PRAÇA JOAQUIM  
SOARES LEMOS

PRACA PROPOSTA E LAY-OUT DAS BARRACAS PROPOSTO FEIRA DE 4ª FEIRA - vol. 1/20

PROJETO Nº 05  
 REQUALIFICAÇÃO DA PRAÇA JOAQUIM SOARES LEMOS  
 PROPOSTA FEIRA UGAAT

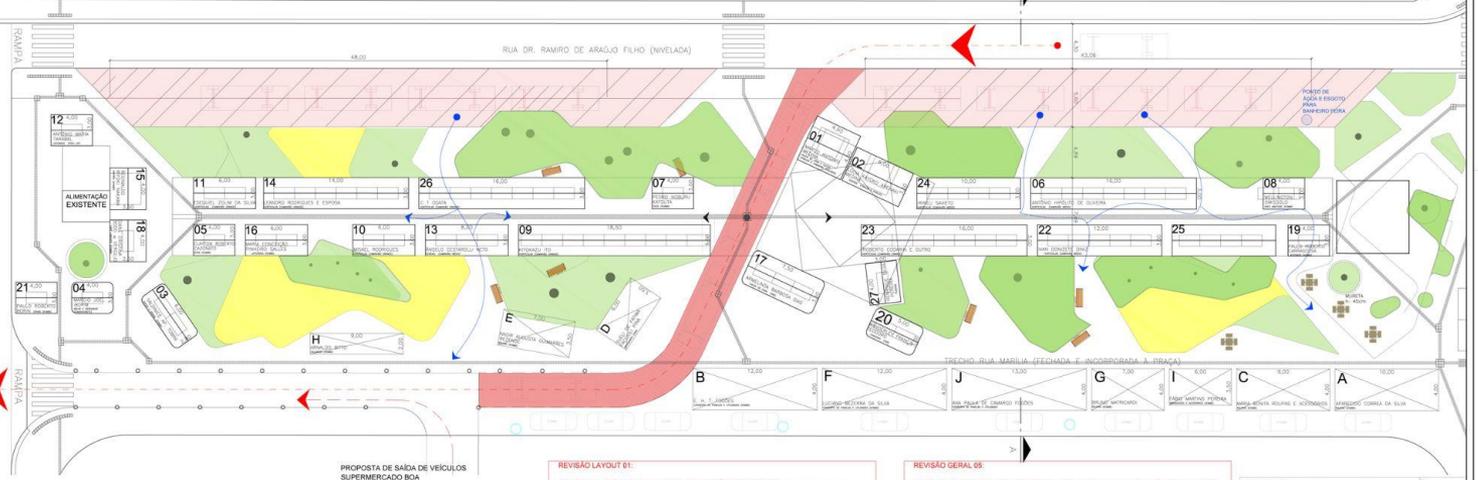
- 1) **LOCAÇÃO DE BARRACAS E MONTAGEM/DESMONTAGEM:** FOI POSSÍVEL A LOCAÇÃO DE TODAS AS BARRACAS DA FEIRA DE 4ª FEIRA DENTRO DO PROJETO DE REQUALIFICAÇÃO DA PRAÇA, RETIRANDO ASSIM AS BARRACAS DA RUA RAMIRO.

- AS BARRACAS DE PRODUTOS ALIMENTÍCIOS FICARÃO LOCALIZADAS NA "ALAMEDA CENTRAL" PROPOSTA (segunda de 7m) PARA A MONTAGEM E DESMONTAGEM. FOI PREVISTO ESPAÇO PARA QUE CARRINHOS CRUZEM O ESPAÇO CENTRAL DA PRAÇA E, NESTE PONTO, FAÇAM A DESCARGA/ CARGA PARA QUE OS FERRIANTES POSSAM CARRIAR SEUS EQUIPAMENTOS/ SUPRIMENTOS A PE ATE O PONTO DESIGNADO PARA A RESPECTIVA BARRACA.

- OS CHAMAMOS ATENÇÃO QUE O PROJETO FOI FEITO SOBRE BASE DE FOTO AÉREA (COM COPAS DAS GRANDES ÁRVORES EXISTENTES ENCORRENDO O PISO DA PRAÇA, FIZEMOS O PEDIDO PARA LEVANTAMENTO TOPOGRÁFICO DESTA ÁREA, PRINCIPALMENTE PARA SE DETECTAR INTERFERÊNCIAS COM CANTEIROS E MAZES SUPERFICIAIS EXISTENTES, FATOS QUE PODERIAM TER A LARGURA PROPOSTA DE 7m DA "ALAMEDA CENTRAL" PROPOSTA.

- 2) **VEÍCULOS DOS FERRIANTES:** NÃO FOI POSSÍVEL A LOCAÇÃO DE VEÍCULOS ATRÁS DAS BARRACAS.
  - CONTUDO, NA POSSIBILIDADE DE ESTACIONAMENTO DE ALGUNS CARRINHOS DE LONGO DA VIA NA FAIXA DE VAGAS A 45 GRÁUS, COMO HÁ ÁRVORES DE GRANDE PORTE NO LOCAL, FORAM PREVISTAS PASSAGENS DO ESTACIONAMENTO.

- TAMBÉM NA POSSIBILIDADE PARA LOCAÇÃO DE VEÍCULOS - PERLUS - ATRÁS DA MAIOR PARTE DE BARRACAS DE MANUFATURADOS NO TRECHO FECHADO DA RUA MARILIA. APENAS PEDIMOS ATENÇÃO JÁ QUE A RUA MARILIA NÃO TERÁ COMUNICAÇÃO DIRETA COM A RUA ITAPARÁ.

- 3) **BANHEIRO MÓVEL:** PONTO DE ÁGUA E ESGOTO: PROPUSIMOS ALTERAÇÃO PARA EXTREMEIRA DA FAIXA DE ESTACIONAMENTO, PRÓXIMO A RUA ITAPARÁ.

**REVISÃO LAYOUT 01:**  
 CONFORME DEMANDAS DA UGAAT EM REUNIÃO DE 03/12/2020.  
 ALTERAMOS O LAYOUT DAS BARRACAS SEM COMO FIZEMOS OS RESPECTIVOS AJUSTES NOS CANTEIROS PROPOSTOS QUE CONTEM AS ÁRVORES EXISTENTES PARA ACOMODACAO DAS BARRACAS.  
 DE ACORDO COM UGAAT, SERÁ TRABALHAR MAIOR CONVENIÊNCIA DE MONTAGEM E DESMONTAGEM DA FEIRA.

**REVISÃO GERAL 05:**  
 DE ACORDO COM O RECEBIMENTO DO LEVANTAMENTO PLANALIMÉTRICO E A REAL POSIÇÃO DAS ÁRVORES EXISTENTES, HOJE É NECESSÁRIO SE A ALTERAÇÃO DO LAY-OUT DAS BARRACAS DA FEIRA, PROCURANDO SEGUIR AO MÁXIMO AS DIRETRIZES DA UGAAT. NO ENTANTO, É NECESSÁRIA CIÊNCIA E APROVAÇÃO DESTA UNIDADE.
